ASSOCIATION ENVIRONNEMENTALE DONGEOISE des ZONES à RISQUES et du PPRT.

Donges le 03 juillet 2025

Objet : Projet d'installation et d'exploitation d'une centrale photovoltaïque au sol au sein du site de la raffinerie TOTALÉnergie - site de Donges 2

L'enquête publique porte sur la demande présentée par la société TotalÉnergies Renouvelables France en vue d'obtenir un permis de construire pour le projet de centrale photovoltaïque au sol d'une puissance de 9,87 MegaWatt Crête (MWc) et de ses locaux techniques dans l'enceinte de la raffinerie, sur la commune de DONGES.

Risque inondation par remontée de nappe et mouvement de terrain (dont retrait-gonflement des argiles)

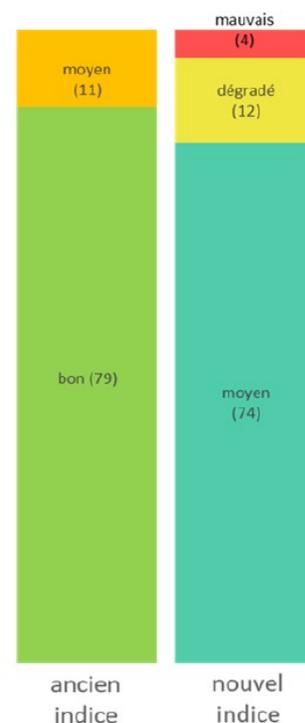
Le sud-ouest de la zone d'étude est potentiellement sujet aux débordements de nappe et inondation de cave. Le reste de la zone d'étude est uniquement soumis aux risques d'inondation de cave. L'enjeu est qualifié comme moyen. Tout comme le risque RGA.

Pourtant l'exploitant les met de côté.

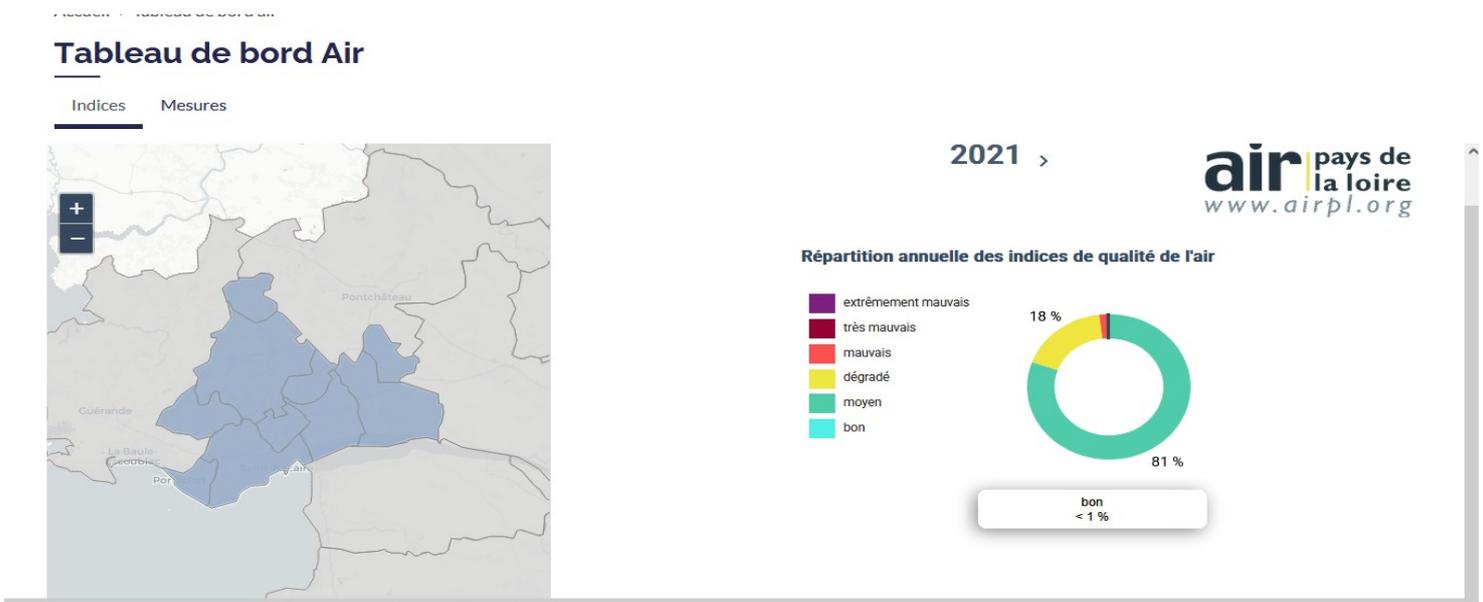
Certes, mais ce sont là les données de 2020, donc juste avant l'entrée en vigueur du nouvel indice de la qualité de l'air au 1^{er} janvier 2021. Ce nouvel indice intègre désormais les mesures de PM2,5 et offre donc une vision beaucoup plus précise de la réalité.

Si l'on se réfère à l'année 2021, on remarque rapidement que la tendance est tout autre. Saint Nazaire a enregistré moins de 1% de bons indices de qualité ...

On remarquera également que depuis 2021, une station de la commune de Donges (Plessis - industrielle) mesure les PM2,5. Depuis son installation, les valeurs OMS sont systématiquement dépassées ...

La première version de l'étude d'impact a été éditée le 12/08/2022 ...
Pourquoi s'être arrêté aux données de 2020 ?
